Complexe de la Romaine

Informations additionnelles pour la commission d'examen conjoint

Série DQ13
Réponses aux questions d'Alliance Romaine

24 novembre 2008

Figure DQ13-2e : Deuxième étape de remplissage du réservoir de la Romaine 2 – Hydrogramme au PK 52 de la Romaine selon l'hydraulicité

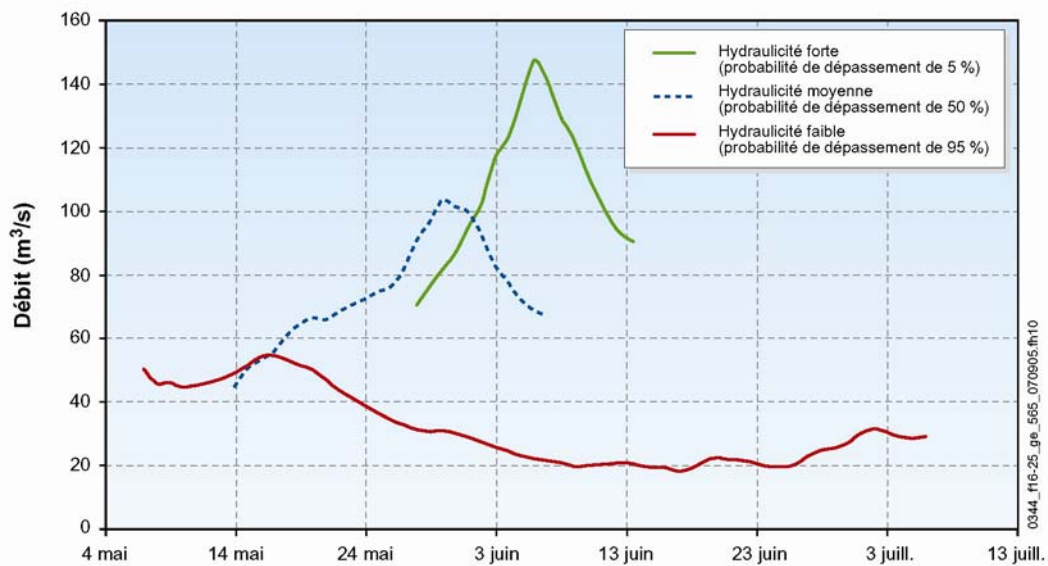
How is the proponent going to ensure that flows below KP51.5 remain at 70 m³/s during the second phase of filling the reservoir of Romaine-2 ? There is no explanation in section 11.4.1, nor is there a reference to another section with an explanation.

Aucun ouvrage ne permet d'assurer le débit réservé durant la deuxième étape de remplissage du réservoir de la Romaine 2. Le débit en aval du PK 51,5 proviendra des tributaires, entre le site du barrage de la Romaine-2 et cet endroit, dont le bassin versant occupe une superficie de 770 km². Le remplissage du réservoir a été simulé en considérant les apports des séries hydrologiques des années 1957 à 2003. Les apports apportés par les tributaires ont été analysés pendant cette période sans débit réservé et le tableau DQ13-2e (tableau 16-4 de l'étude d'impact) précise le débit moyen, minimum et maximum qui proviendra des tributaires pendant cette période. La figure DQ13-2e (figure 16-25 de l'étude d'impact) illustre les hydrogrammes durant cette période, selon trois conditions d'hydraulicité.

Tableau DQ13-2e : Deuxième étape de remplissage du réservoir de la Romaine 2 – Débit au PK 52 de la Romaine selon l'hydraulicité
